Verslag huishoudelijke elektrische installatie op laagspanning en zeer lage spanning

Referentie: **009-20261005-03**	Datum controle: **05/10/2026**
Keurder: **009**

Eigenaar:	**Onbekend**	EAN-code:	**541448820060758475**
Adres installatie:	**Meysbrug 15, 2800 - MECHELEN**	Nummer teller(s):	**1lgz0586497610**
		Distributienetbeheerder installatie:	**Fluvius**

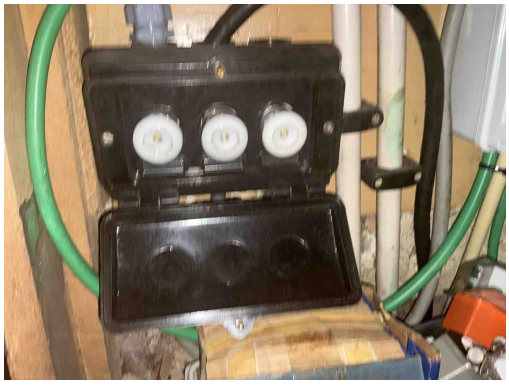
B26 - Het elektrisch bord kon niet gedemonteerd worden (Boek 1: 5.3.5.1).
Opmerking: Bord 2 en 3

B17 - De voedingsspanning is niet op elk bord vermeld (Boek 1: 3.1.3.3).

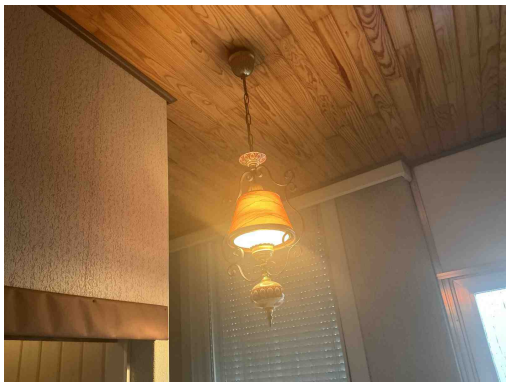
D05 - Er is geen ondergeschikte differentieelstroominrichting van maximum 30 mA geplaatst voor de beveiliging van de ruimte(n) die een badkuip en/of douche bevatten (Boek 1: 4.2.4.3).

D26 - Er is geen ondergeschikte differentieelstroominrichting van maximum 30 mA geplaatst voor de beveiliging van wasmachine/afwasmachine/droogkast (Boek 1: 4.2.4.3.b).

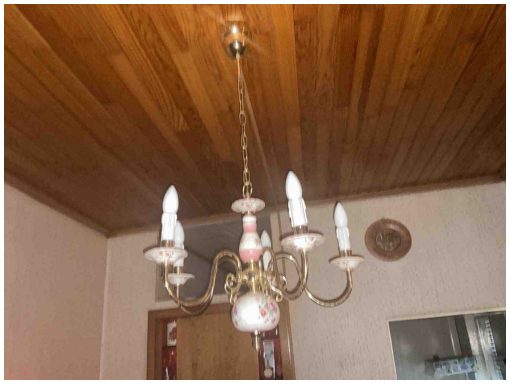
T24 - Het gebruik van elektrische machines of toestellen van klasse 0 en 0I is verboden. (Boek 1, Onderafdeling 4.2.4.3)
Opmerking: Algemeen,...

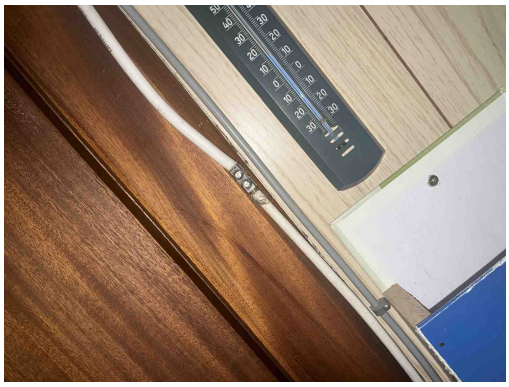
T24 - Het gebruik van elektrische machines of toestellen van klasse 0 en 0I is verboden. (Boek 1, Onderafdeling 4.2.4.3)
Opmerking: Algemeen,...

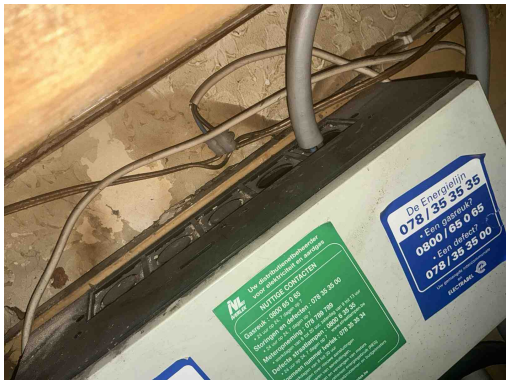
C26 - De verbindingen zijn niet gebeurd in borden, in aftakdozen, aan de klemmen van contactdozen, schakelaars of in de verlichtingstoestellen (Boek 1: 5.2.6.1).

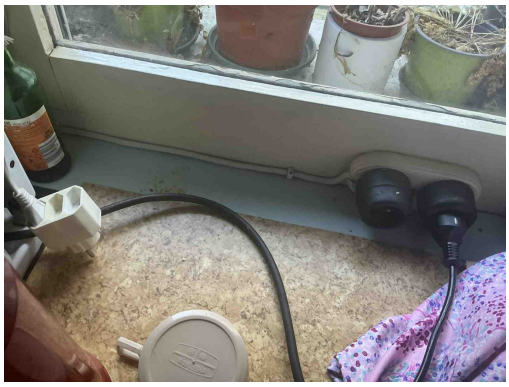
C27 - Het gebruik van geleiders van het type VTLmB (côte-à-côte) is niet toegestaan (Boek 1: 1.4.2.1).

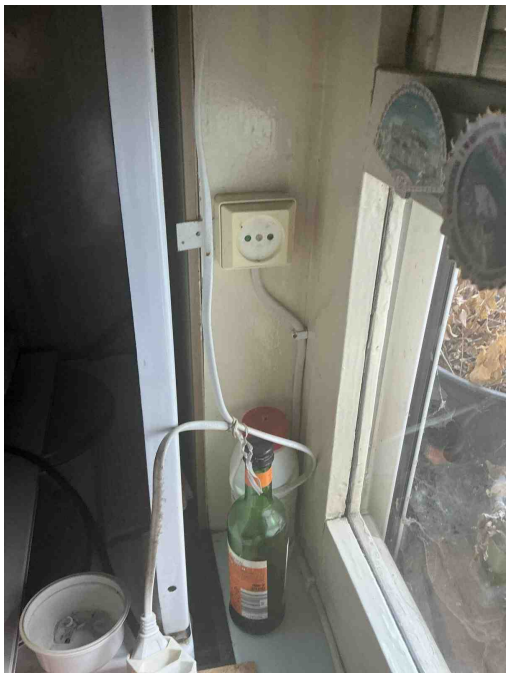
C27 - Het gebruik van geleiders van het type VTLmB (côte-à-côte) is niet toegestaan (Boek 1: 1.4.2.1).

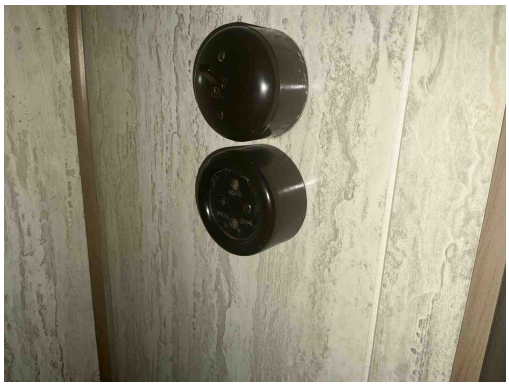
A20 - Er bevindt zich een contactdoos zonder beschermingsgeleider in de elektrische installatie. Deze is niet geplaatst achter een differentieelstroombeschermingsinrichting met grote (max. 30mA) of zeer grote (max. 10mA)gevoeligheid. (Boek 1: 8.2.1.b)

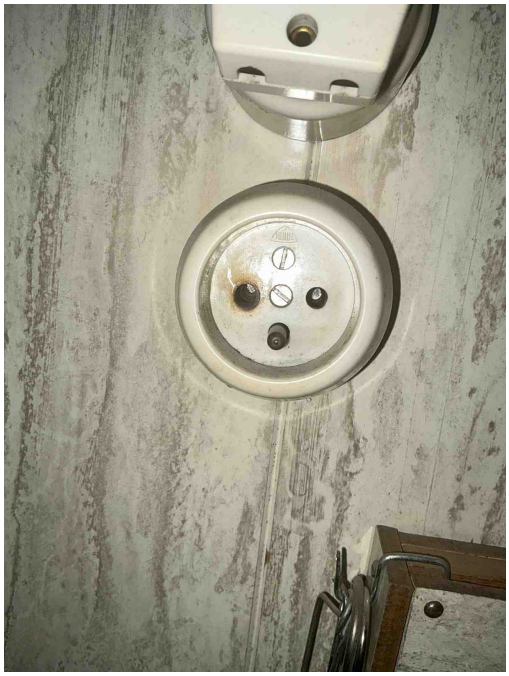
T11 - De contactdozen waarvan de toegekende stroomsterkte maximaal 16A en de toegekende spanning maximaal 250V bedraagt en niet bedoeld zijn voor de voeding van een of meerdere verbruikstoestellen voor een specifiek doel en niet geplaatst zijn in of op schakel- en verdeelborden, beschikken niet of IPXX-D (incl. gemeenschappelijke delen residentieel geheel) (Boek 1: 4.2.2.3/5.3.5.2).
Opmerking: Algemeen,..
